VERSLAG VAN ONDERZOEK: HUISHOUDELIJKE ELEKTRISCHE INSTALLATIE

41.986

Theodoor Coppensstraat 261 1731 Zellik België

Verdeelbord 1

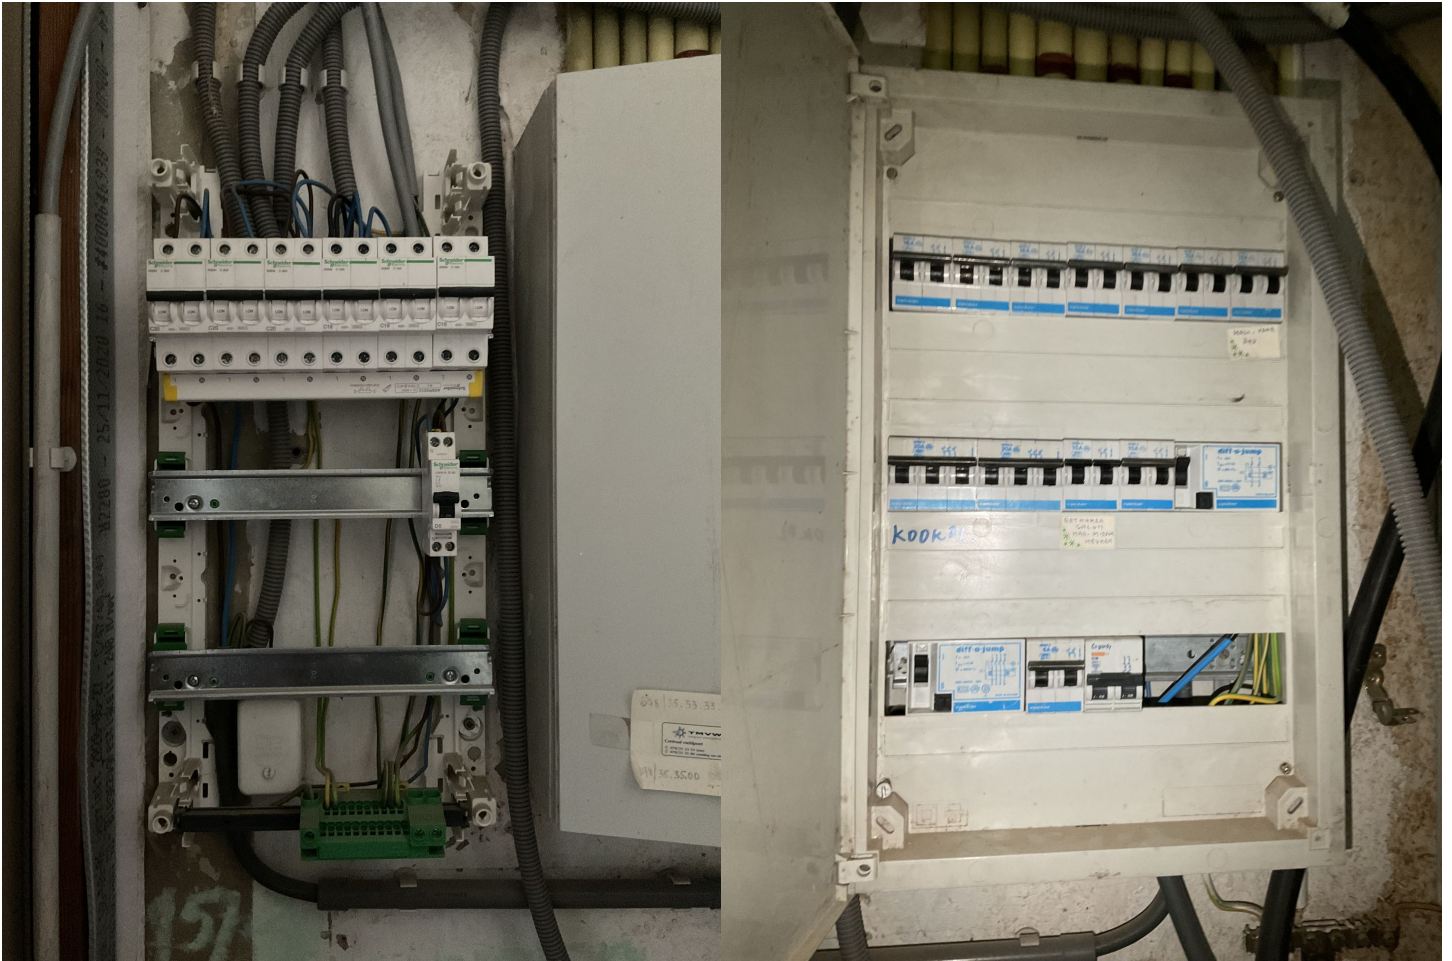
Bewoordingen	Paragraaf
Een aarding verwezenlijken overeenkomstig de voorschriften.	B1: 4.2.3; 5.4.2.; 5.4.3.
De waarde van spreidingsweerstand van de aarding dient kleiner te zijn dan 30 Ohm.	B1: 4.2.4.3.
Een algemene differentieelschakelaar met een nominale stroom (In) van minstens 40 A en een gevoeligheid van maximum 300 mA dient geplaatst te worden	L1: 4.2.4.3.; 5.3.5.1.
Een afzonderlijke differentieelschakelaar met een gevoeligheid van 30 mA plaatsen voor de installaties van badkamer(s).	B1: 4.2.4.3.
Een afzonderlijke differentieelschakelaar met een gevoeligheid van 30 mA plaatsen voor wasmachine, vaatwasmachine en/of droogkast en gelijkaardige toestellen.	B1: 4.2.4.3.
Eendraadsschema('s) van de installatie is (zijn) te voorzien.	B1: 3.1.2.; 9.1.1.; 9.1.2; B3: 3.1.2.
Situatieschema('s) van de installatie is (zijn) te voorzien.	B1: 9.1.2.
De toegankelijkheid van het schakelbord is te verbeteren.	B1: 5.3.5.1.; B3: 5.3.5.1.

Het schakelbord dient vervangen te worden, de beschermingsgraad tegen rechtstreekse aanraking is onvoldoende.	B1: 5.3.5.1.; B3: 5.3.5.1
De overbrugde automa(a)t(en) moet(en) vervangen worden.	B1: 9.5.; B3: 9.5.
